II INFORME DE AUDITORÍA TÉCNICA EXTERNA

LM-AT-15-2008

Construcción de los Drenajes y Terraplenes de la Carretera
Costanera Sur,
Ruta Nacional No.34
SECCIÓN: Quepos – Savegre – Barú

LICITACIÓN PÚBLICA INTERNACIONAL
No. LI-002-2005.

Fotografía No.8: Cuadrillas de trabajo haciendo correcciones en los elementos de la alcantarilla de cuadro ubicada en el estacionamiento 46+860 el día 20 de noviembre del 2007.

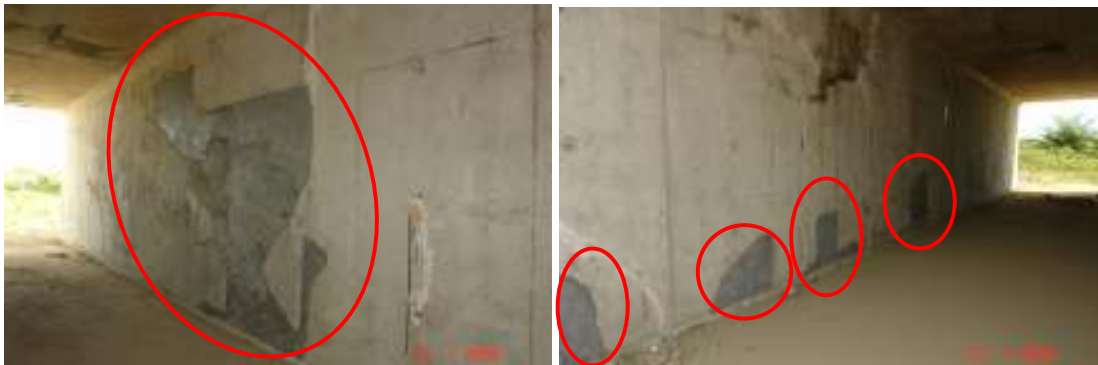
Durante la visita realizada por el equipo auditor del LanammeUCR el día 20 de noviembre del 2007, se observaron cuadrillas de trabajadores haciendo reparaciones a las superficies porosas y huecos tal como se muestra en la fotografía No.8. Sin embargo, es importante identificar el origen de estos defectos constructivos para evitar hacer este tipo de reparaciones en el futuro y además determinar a criterio del ingeniero, si es necesario volver a construir el elemento.

Es criterio de este equipo auditor que las alcantarillas observadas poseen una cantidad excesiva de reparaciones de superficies porosas, grietas y hasta huecos de tamaño considerable, lo que demuestra que existieron problemas en su construcción o en la producción del concreto.

“La existencia de zonas excesivamente porosas puede ser, a juicio del ingeniero, causa suficiente para el rechazo de una estructura. Al recibir una notificación por escrito del ingeniero, señalando que una determinada estructura ha sido rechazada, el contratista deberá proceder a retirarla y construirla nuevamente, en parte o totalmente, según fuese especificado, por su propia cuenta.”
